Projekt „ ÚSTÍ NAD ORLICÍ – KANALIZACE A ČOV “			
Změnový list		ZL č. 1A-63	
Část A: OZNÁMENÍ ZMĚNY			
Komu:	TEPVOS, spol. s r.o.	Datum: 16.4.2014	
Odesláno/			
	předáno:		
Stavební objekt (provozní soubor):	SO 1.20 – Výtlačné řady - Ústí nad Orlicí		
Odkazy:	na specifikaci:		
	na výkresy:	Projektová dokumentace změny - RDS	
	na rozp. podklady:	Výkaz výměr změny	
	na jinou část smlouvy:		
ZMĚNA – popis změny: Popis změny: Výtlačné řady - Ústí nad Orlicí – změna RDS - úprava trasy výtlaku NV-1 z důvodu nesouhlasu majitele pozemku, změna umístění ČS 1, dále byla v trase výtlaku objevena podzemní betonová jímka. Dále bude provedena změna trasy dle návrhu objednatele, nebude realizován protlak pod tratí ČD a trasa bude vedena kolektorem pod tratí. Změní se také trasa výtlaku do napojovací šachty C13 na stoce C. Dojde k celkovému prodloužení výtlaku o 14,98m. Součástí oznámení změny je: 1) Zápisy v DVMP 2) Stanovisko projektanta 3) Zákres změn do PD 4) Propočet nejvyššího cenového dopadu změny = minus 279 993,13 Kč bez DPH

**Věc : Ústí nad Orlicí – kanalizace a ČOV
1A – Ústí nad Orlicí - kanalizace
Stanovisko projektanta k ZL 1A-63
SO 1.20 – Výtlak NV1**

Podrobné snímky č. 9c

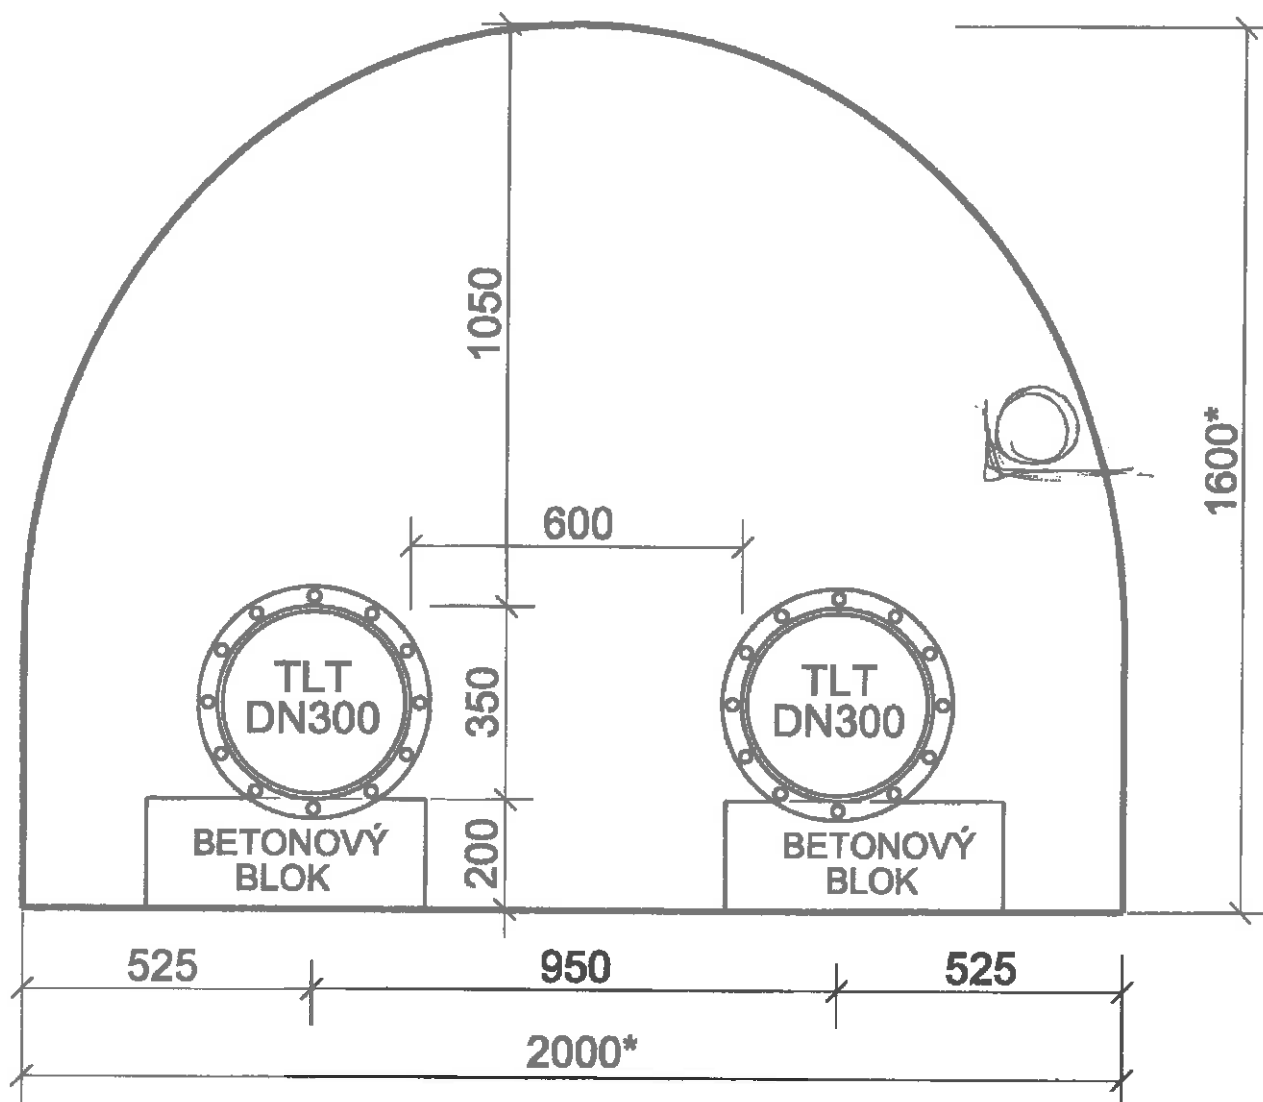
Z důvodu dodatečně vysloveného nesouhlasu majitele pozemku s umístěním ČS1 na jeho pozemku tak, jak byla ČS umístěna dle DSP a ZDS bude nutno ČS1 posunout tak, aby oplocení ČS1 licovalo s trafo stanicí. Důsledkem otočení ČS1 je změna trasy výtlaku NV1 mezi ČS1 a LB1-2. Dále byla na trase výtlaku NV1 nalezena podzemní betonová jímka (strop jímky 500mm pod terénem) a z tohoto důvodu bude nutno upravit trasu výtlaku mezi body LB1-4 a LB1-8.

Dle dodatečného požadavku investora bude výtlak veden stávajícím kolektorem pod trati ČD a bude napojen do šachty C13 na stoce C.

Následkem výše uvedených změn trasy bude výtlak NV1 prodloužen o 14,98m.

Z výše uvedených důvodů projektant souhlasí s navrženými změnami.
